Fiche d'instruction n°15

Anais ESCAVI de Cockborne
Paysagiste-Conseil de l'État
Benoît ENGEL
Architecte-Conseil de l'État

Objet : Dossier PC 024 264 20 R0009
**réalisation d'une centrale photovoltaïque d'une superficie de panneaux de 4,78ha, lieu-
dit Aux Brandes, à Menesplet (ouest de Montpon-Menestérol)**

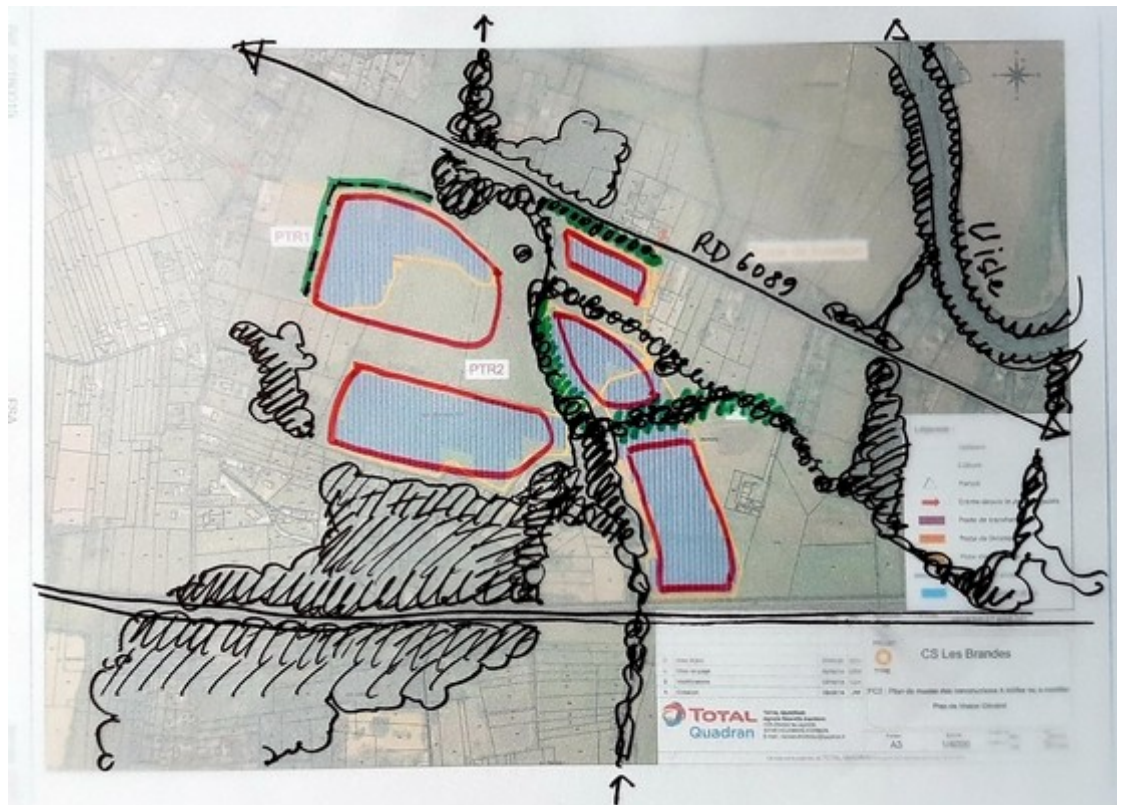
- Sur le plan de projet, la haie est symbolisée par un trait vert très fin, qui se confond avec la clôture et l'emprise du projet, sans correspondance avec une épaisseur à l'échelle. La lecture du positionnement des haies est donc malaisé. Nous n'arrivons pas à comprendre par exemple, si une haie est prévue côté voie ferrée. Le paysage ne se regarde t'il pas aussi depuis le train ? Depuis les habitations, à l'ouest du site, une intégration est-elle prévue ?

- La co-visibilité avec la RD 6089 est traitée par une simple haie au ras des grillages et créé un délaissé dans la bande de recul des 35m. Quid de la fonction de cette bande ? Pourquoi ne pas reconstituer et compléter la haie bocagère déjà existante mais présentant des manques, en bordure de la RD, ou de créer une bande boisée épaisse susceptible d'accueillir une nouvelle biodiversité ?

Sur le croquis ci-dessus, en vert, des continuités paysagères existantes à conserver ou à créer.

Nous suggérons la réalisation d'un volet paysager pour appuyer un projet construit sur l'état des lieux, la mise en liaison avec le contexte élargi et les usages futurs du site au contact des zones habitées.
